Bureau des Services
Publics de l'Eau47, rue Jean Jaurès
BP 3718
98846 NOUMEA CEDEXCompte-rendu de la visite terrain du 14 mai 2009
à la station d'épuration du CHS de Nouville

N°2009-29144

Installation	Station d'épuration du Centre Hospitalier Spécialisé de Nouville
Exploitant	Centre Hospitalier Spécialisé de Nouville
Commune	NOUMEA
Lieu-dit	Nouville
Arrêté d'autorisation	Arrêté n° 539-2006/PS du 6 juin 2006
Date de la visite	10 mars 2009 <i>14 mai</i>
Nom des participants

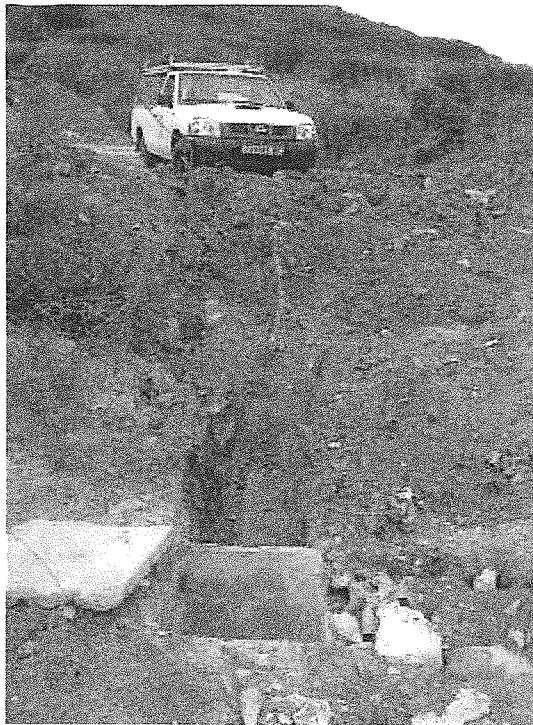
L'extrémité du lit d'infiltration a été remblayée par l'une des entreprises du chantier d'extension du CHS. Des véhicules circulent et stationnent sur le lit d'infiltration, risquant ainsi d'endommager les drains. Lors d'une visite sur place le 14 avril dernier, la SECAL, maître d'œuvre des travaux d'extension du CHS, s'était engagée à faire enlever ces matériaux. A ce jour, l'emprise du lit d'infiltration n'a toujours pas été libérée (cf. photo 1 : une voiture stationne sur l'emprise du lit). Par ailleurs, une quantité importante de déchets de chantier a pu être retrouvée sur le lit d'infiltration (ex : mobilier sportif).

La société Epureau, suite à la validation par le CHS de leur devis n°09/03 088, a réalisé plusieurs fouilles au niveau des tranchées drainantes, avec une découpe des drains (cf. photo 2). Il en ressort que :

- La structure des tranchées drainantes est satisfaisante et le lit d'infiltration ne semble pas saturé en eau sur la majorité des surfaces découvertes.
- Les drains sont encrassés avec des dépôts de boue séchée (cf. photo 3).

- L'une des 2 antennes d'alimentation des drains présente une contre pente visible (cf. photo 4).

Il s'agit de l'antenne située le long du fossé d'évacuation des eaux pluviales. Cette contre pente a pu être provoquée soit par un affouillement soit par un choc mécanique lors du curage du fossé.

Un point bas ayant ainsi été créé, le poste de refoulement alimente préférentiellement cette antenne et l'eau s'accumule au niveau du point bas jusqu'à provoquer une saturation en eau.

- Relance de la SECAL pour l'évacuation des matériaux et des déchets de chantier à l'extrémité du lit d'infiltration ;
- Curage des drains via les cheminées d'accès et via les tronçons découpés (devis à établir en urgence par Epureau), puis remise en état du lit d'infiltration ;

- Réparation du tronçon de l'antenne présentant une contre pente (environ 15 mètres de PVC 110 mm) avec mise en œuvre d'une membrane en extrémité du lit afin de réaliser une barrière physique avec le fossé d'évacuation d'eaux pluviales, et mise en œuvre de gravats (récupération de matériaux du chantier d'extension du CHS) pour renforcer le talus et éviter l'affouillement (devis à fournir par Epureau) ;
